Název stavby/akce:	Modernizace traťového úseku Okrouhlice (včetně) - Světlá nad Sázavou (mimo)		Označení (S-kód): S621900264
			Zakázka:
Název části:	Záměr projektu + doprovodná dokumentace		Označení části: K.1
Název objektu:			Číslo objektu/komplexu:
Název přílohy:	Doklady a záznamy z porad		Číslo přílohy: K. 001
Název dílčí části přílohy:			
Odpovědný projektant:	Zpracovatel přílohy:	Měřítko:	Stupeň dokumentace:
Ing. Josef Poživil	Ing. Josef Poživil	Formáty:	ZP+DD
Kraj:	Katastrální území: Okrouhlice,	TUDU: 120136, 1201S1, 120138	Smluvní datum zpracování:
Vysočina	Pohled, Nová Ves u Světlé, Příseka		03/2024

Datum konání 31. března 2021
Čas 9:00 – 13:00
Místo konání MS Teams
Zapsali: Josef Poživil, další profese zapsali jejich jednotliví zpracovatelé

Cílem jednání bylo seznámit složky Správy železnic, objednatelů osobní dopravy a nákladní dopravce se zadáním, cíli stavby a upřesnit rozpracované řešení v oblastech dopravní technologie a kolejového řešení. Pro jednání rozeslal SŽ O9 dne 26. 3. 2021 podklady.

Obr. 2: dopravní schéma varianty „OSTROV“ *prezentované na poradě*

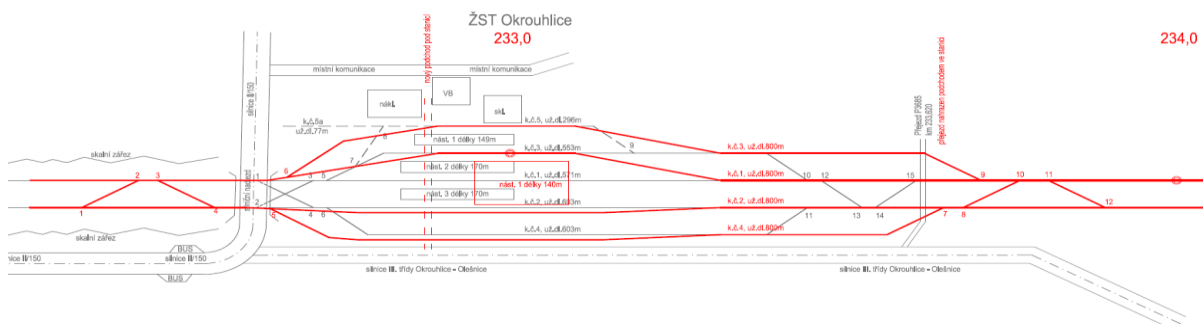
- Varianta „OSTROV“ – prověřit, zda s takto upravenou polohou ostrovního nástupiště půjde zřídit šturcovou kolej ke stávající nakládkové rampě.
- Ze strany O6 byl vznesen dotaz, zda projektant prověřoval místo podchodu uvažovat nadchod nebo lávku přes koleje. Projektant uvedl, že ano, nicméně takový nadchod by měl několik nevýhod. 1) Dopravna nemá být obsazená, což by znamenalo zřídit k lávce rampy nebo šikmé chodníky. Vzhledem k charakteru okolního terénu by byly takové rampy velmi dlouhé. 2) Na severním okraji kolejiště je velmi úzký pás mezi kolejemi a přilehlou silnicí. Lávku by zde šlo založit za velmi obtížných podmínek.

Ideově bylo tedy odsouhlaseno uspořádání stanice odpovídající variantě „ostrov“ se dvěma hlavními kolejemi, dvěma předjízdny koleji pro soupravy dl. 740m (s postrkem 760m). jednu šturcovou manipulační kolejí č. 5. k nákladkové rampě. Stanice bude vybavena ostrovním nástupištěm dl. 110m mezi hlavními kolejemi 1 a 2 a podchodem pod celou stanicí.

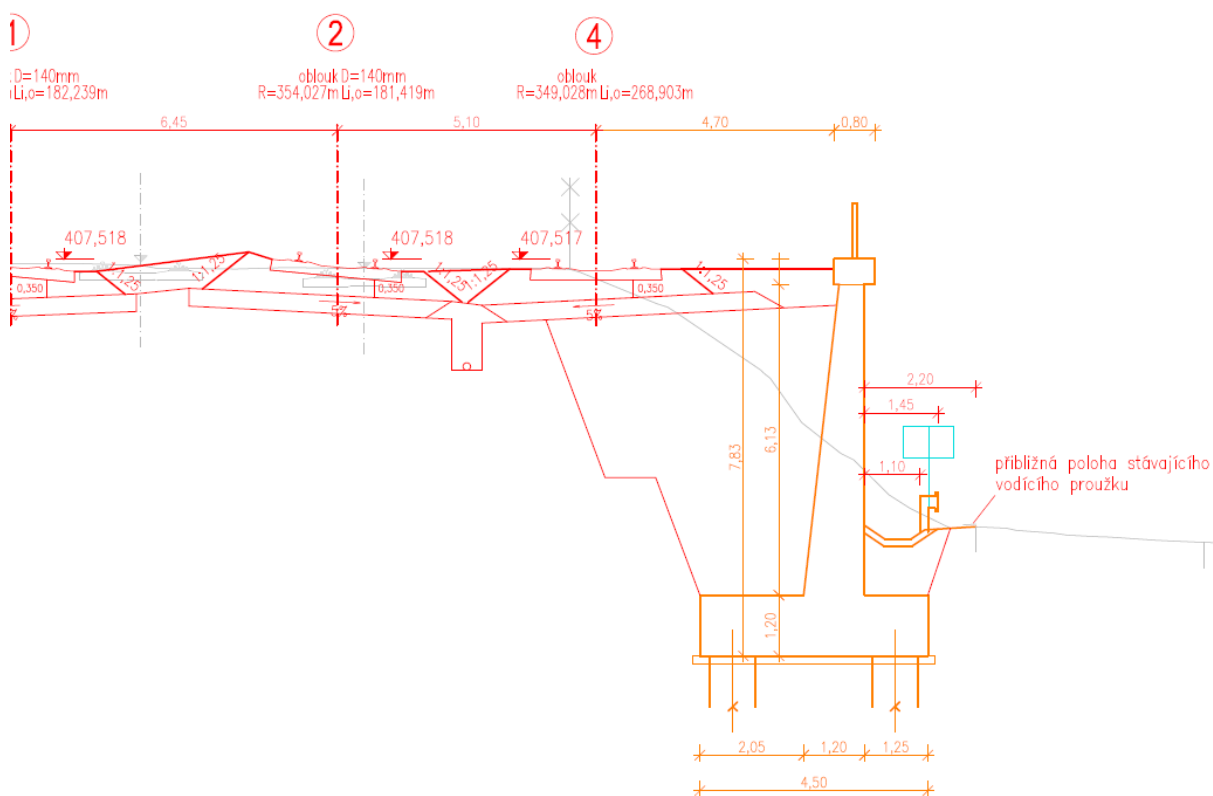
V limitujícím oblouku ve stanici v km 233,300 byla odsouhlasena koncepce opěrné zdi. Opěrná zeď bude přiblížena v co nejbližší míře ke komunikaci při zachování příčného uspořádání komunikace včetně odvodnění. Rozsah úprav bude projednán se správcem komunikace a případně s PČR.

Příčný řez č. 14
km 232,675 000

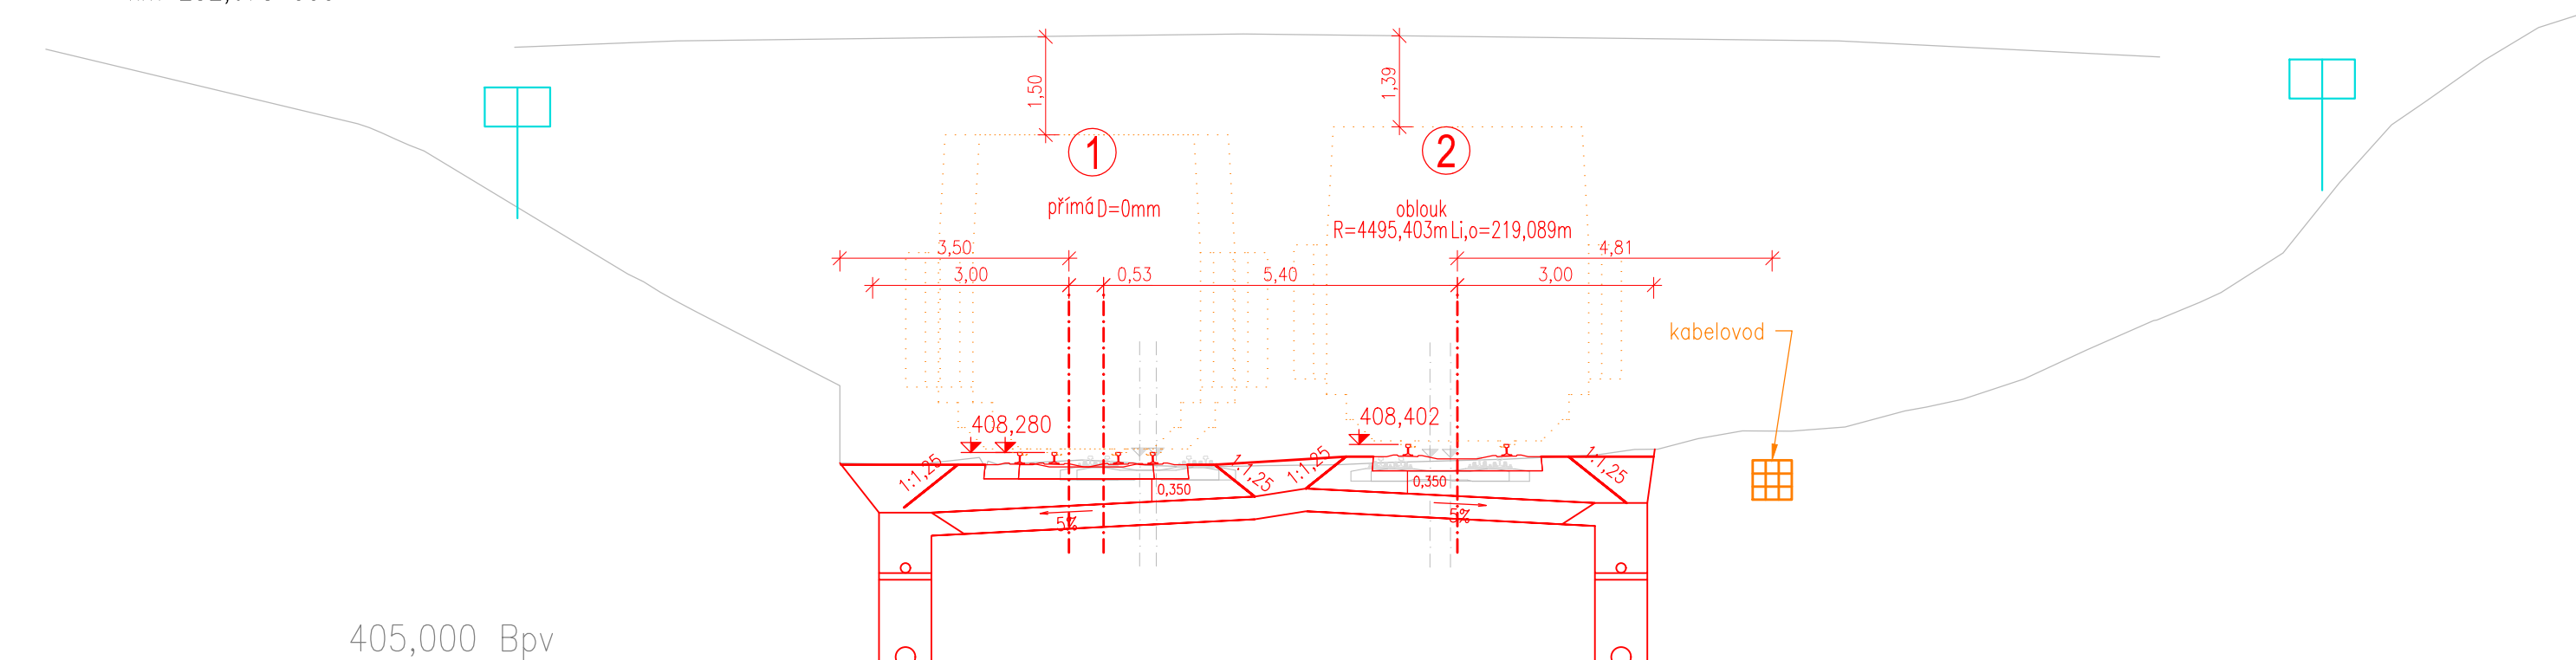
C.	Uplatňuje	Připomínka	Gestor	Vypořádání
88	O2 4	Krčma Stejně tak v příčném řezu (č. 14) je nesprávně použit vozidlový obrys pro neelektrizované tratě. Nutno použít obrys pro elektrizované tratě, okótovat výšku trolejového drátu, nosného lana a jejich vzdálenost od podhluje mostu. V případě nedostatečné podjezdové výšky (což je pravděpodobné, u koleje č. 2 bude dle výkresu 6240 mm) je nutno provést protipatření, např. snížení nivelety koleje, posun výhybek atd.	Poživil, Zedník	Bylo opraveno a doplněno. Podjezdové výšky byly přeměřeny kolegy z OR Brno. Výška TV v 1.stan.koleji: TD – 5,42m, NL – 5,77m, Nejblíže konstrukce nadjezdu – 6,55m. Výška TV v 2.stan.koleji: TD – 5,45m, NL – 5,74m, Nejblíže konstrukce nadjezdu – 6,57m. V obou kolejkách bude snížena niveleta pod mostem na úroveň podjezdové výšky cca 6,8m.
89	CT D	Cinádr Záměr projektu navrhuje demolici dvoupatrové části budovy RZZ Okrouhlice. V této části se nachází sdělovací místnost (místnost 1P04 o výměře 31,46 m2) a místnost kabelových závěrů (místnost 0P06 o výměře 12,29 m2). Ve výpravní budově se počítá s vybudováním sdělovací místnosti 0P02 o výměře 13,63 m2. Z uvedeného je zřejmé, že navrhovaný stav je nedostatečný z pohledu výměry místnosti pro telekomunikační technologii.	Dittrich	S připomínkou nesouhlasíme. Připomínkující bere v potaz pouze velikosti stávající a nové sdělovací místnosti a místnosti kabelových závěrů. V tomto ohledu nelze takto velikost stávající a nové sdělovací místnosti porovnávat. Ve stávajícím stavu je velikost místnosti pro sdělovací zařízení mnohonásobně předimenzována. Pro místnost kabelových závěrů platí, že v novém stavu již nebudou zapojeny dálkové kabely DK a bude také výrazně zredukována místní kabelizace železniční stanice. Prosím tedy o vysvětlení na základě jakých dalších okolností je zřejmé, že místnost bude výměrově nedostatečná pro nové technologie sděl.zař..

Obrázek 1 – upravené řešení podchodu

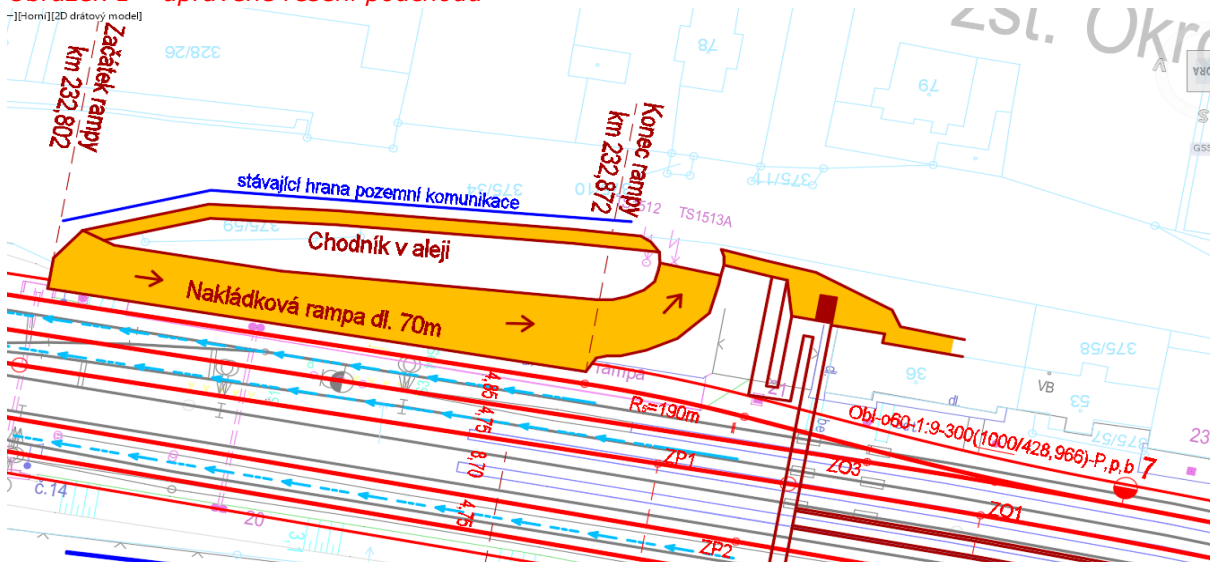
- Zástupci obce Okrouhlice vznesli požadavek na prověření polohy podchodu. Ideální stav by byl, kdyby se nový podchod nacházel v místě prostřední výpravní budovy (stavební parcela 53), případně mezi výpravní budovou a nákladkovou rampou. Zástupci obce toto odůvodnili tím, že usilují o to, aby v ŽST Okrouhlice začaly opět zastavovat spěšné vlaky a zároveň se z těchto vlaků maximálně zkrátil přestup na autobusy. Projektant prověří technické možnosti posunu podchodu blíže k obci. **Prověřeno – podchod se mezi nákladkovou rampou a výpravní budovu vejde. Komplikovanější bude výstup z podchodu na jižní straně kolejíště, rampu z podchodu bude nutné zalomit a výstup z podchodu doplnit schodištěm.**

- Není nutné, aby byly výstupy z podchodu vstřícné vůči uliční síti za předpokladu, že se povede podchod posunout blíže k obci.
- V obci Okrouhlice je plánována výstavba nových chodníků. V místě, kde bude ústít podchod na povrch u pozemní komunikace, bude nový chodník na opačné straně komunikace, než se budou nacházet na výstupy z podchodu. Obec požaduje zřídit chodníky i na straně od

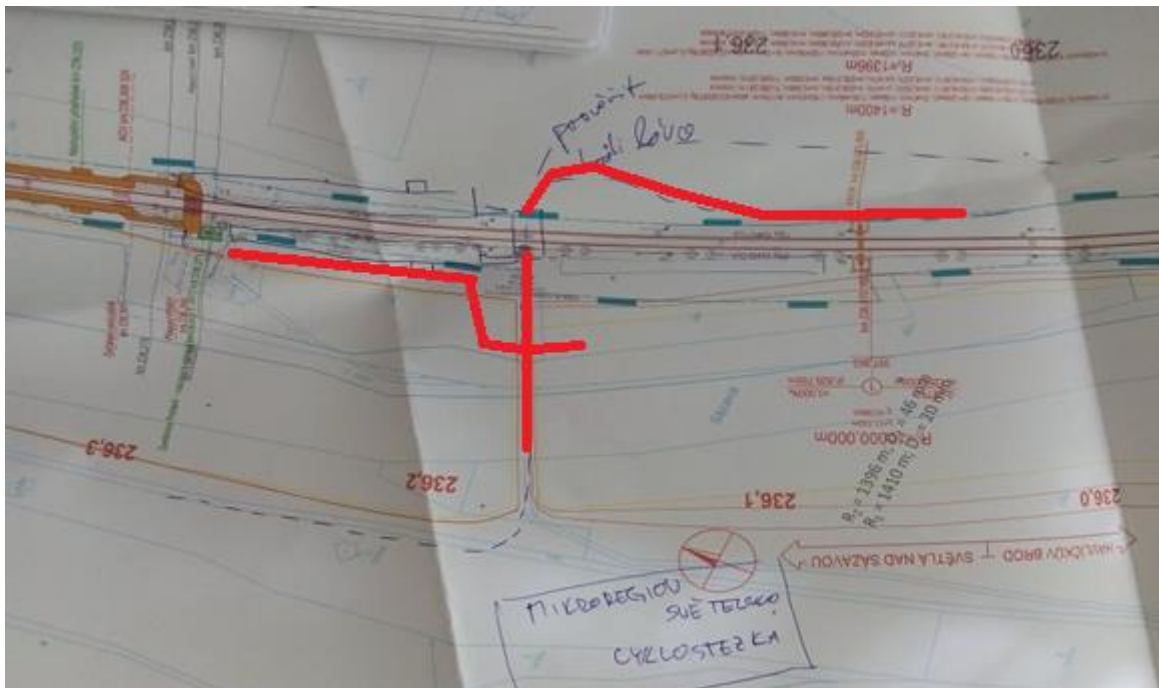
- Prověřen posun přejezdu. Administrativně by se jednalo o zrušení stávajícího přejezdu a zřízení nového přejezdu, což sebou nese nároky na složitější technické řešení a na projednání. Největším problémem by bylo zajistit výstavbu komunikace k přejezdu a následně ji předat do správy a vlastnictví obce (přístup na pozemky). Dalším problémem je, že sjezdy na přilehlé pozemky by se musely nacházet minimálně 30m od samotného křížení komunikace a dráhy z důvodu dodržení rozhledových poměrů v novém stavu (naznačeno na obrázku níže).
